Krycí list ZBV

II/101 Brandýs Nad Labem - přeložka - Část obchvat Zápy

Oplocení pozemku p.č. 773/6

Změnový list

NOVÉ OPLOCENÍ POZEMKU P.Č. 773/6

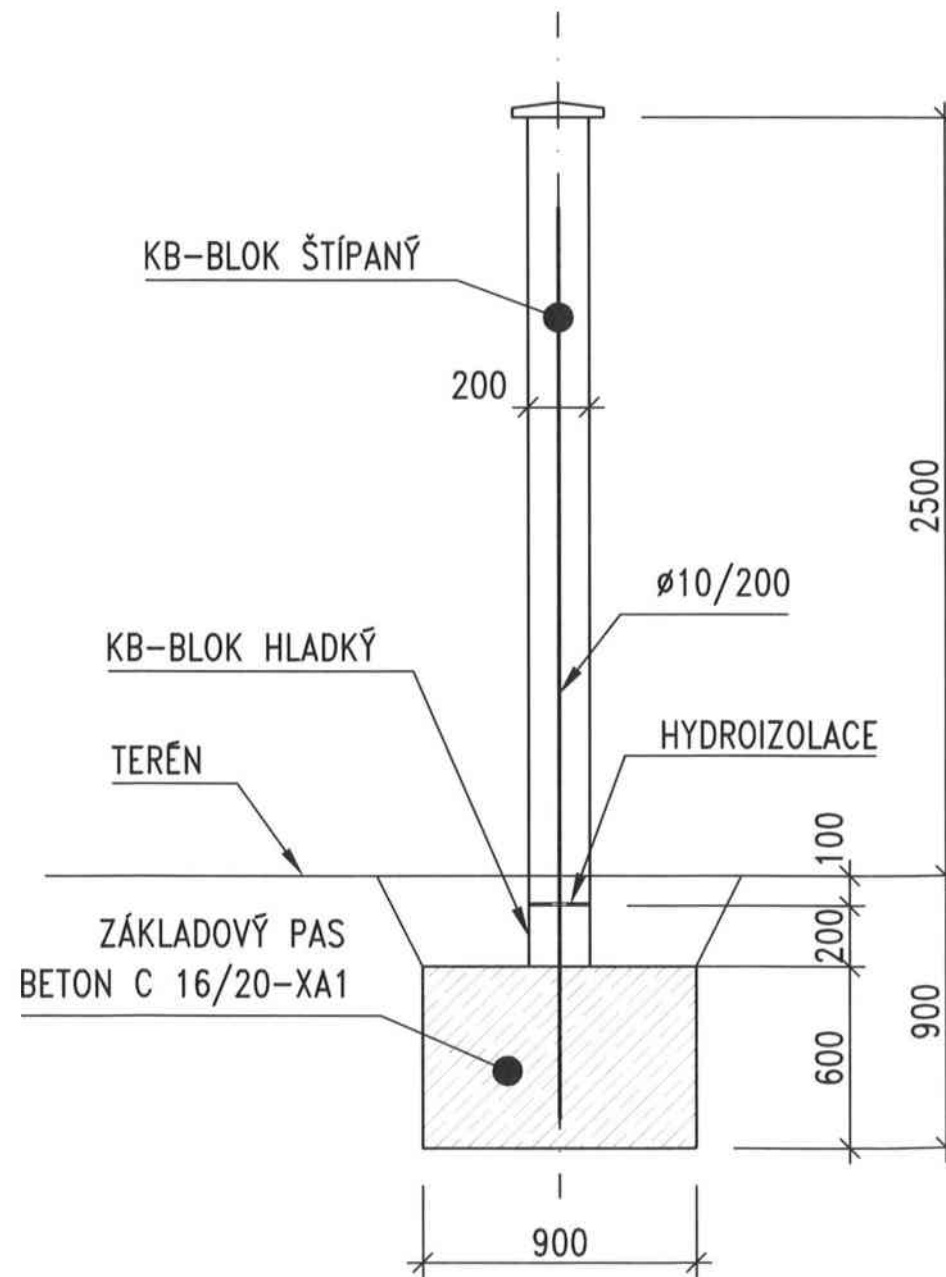
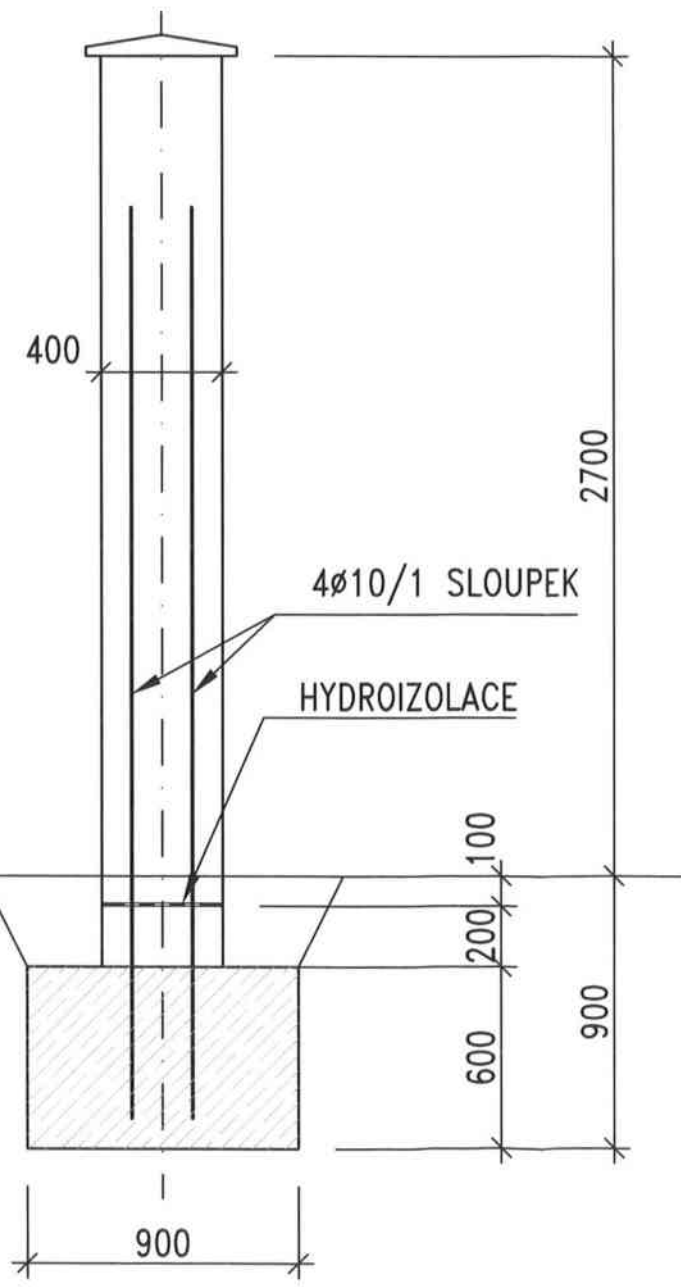
1. PŘED ZAHÁJENÍM VÝSTAVBY NUTNO NECHAT VYTÝČIT VŠECHNY INŽENÝRSKÉ SÍŤE V MÍSTĚ STAVBY (VČETNĚ PŘÍPOJEK K RODINNÉMU DOMU) A PO DOBU STAVBY JE OCHRÁNIT PŘED POŠKOZENÍM. ZÁKRES JE ORIENTAČNÍ.
2. POVRCH ŠTÍPANÝ OBOUSTRANNÝ.
3. DEMONTÁŽ A ZPĚTNOU MONTÁŽ VÝPLNÍ OTVORŮ (TJ. BRÁNY A BRANKY) ZAJISTÍ VLASTNÍK POZEMKU KN 773/6 A NENÍ PŘEDMĚTEM TĚTO STAVBY.
4. DILATAČNÍ SPÁRY PO CCA 9m.
5. VÝŠKOVÉ POSUNY ZDI V MÍSTĚ DILATAČNÍCH SPÁR.
6. DUTINY VE SLOUPCÍCH A VE ZDIVU BUDE VYPLNĚNY BETONEM C 20/25 – XC3.
7. VÝZTUŽ 10 505 (R).
8. STÁVAJÍCÍ OPLOCENÍ Z BETONOVÝCH PANELŮ (TL. 4,5cm) BUDE V URČENÉM ROZSAHU ODSTRANĚNO. BUDE UVAŽOVÁNO S ODVOZEM NA SKLÁDKU.
